# 改善箇所説明図

型式:YDR-WA135(通称名:WA320-8)

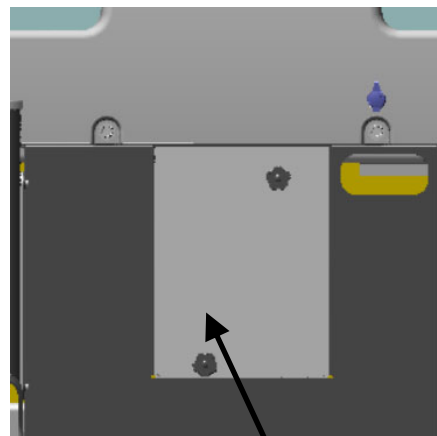
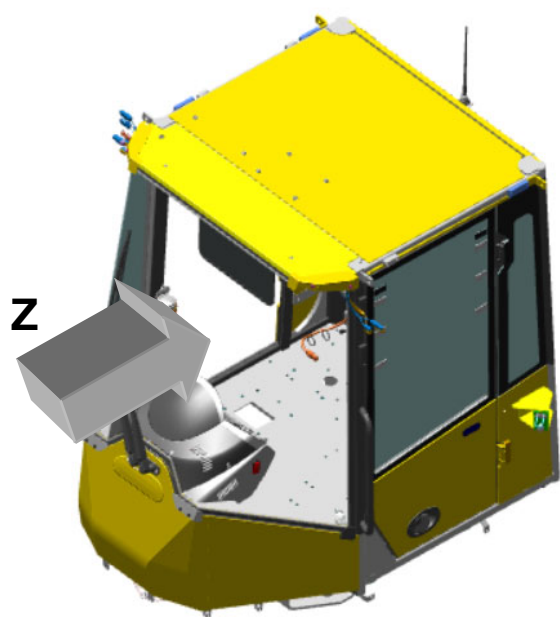
ショベル・ローダのブレーキにおいて、製造工程におけるブレーキ回路内のエア抜き作業が不適切なものがある。そのため、ブレーキ操作が極端に少ない状態で高速・長距離走行を行うと、アクスルの昇温とともにブレーキ回路内に残留したエアが膨張してブレーキディスクを押し、ブレーキを引きずり、最悪の場合、ブレーキディスクが過熱し、制動力が低下するおそれがある。

全車両、エア抜き作業を実施する。

ヒューズボックスカバー

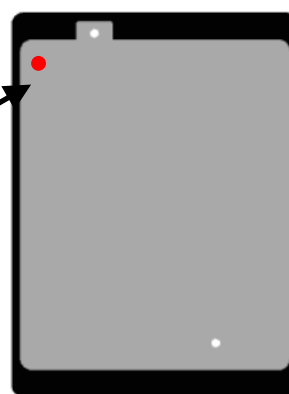
識別：キャブ内側背面のヒューズボックスカバーの裏面に赤色のペイントを塗布する。
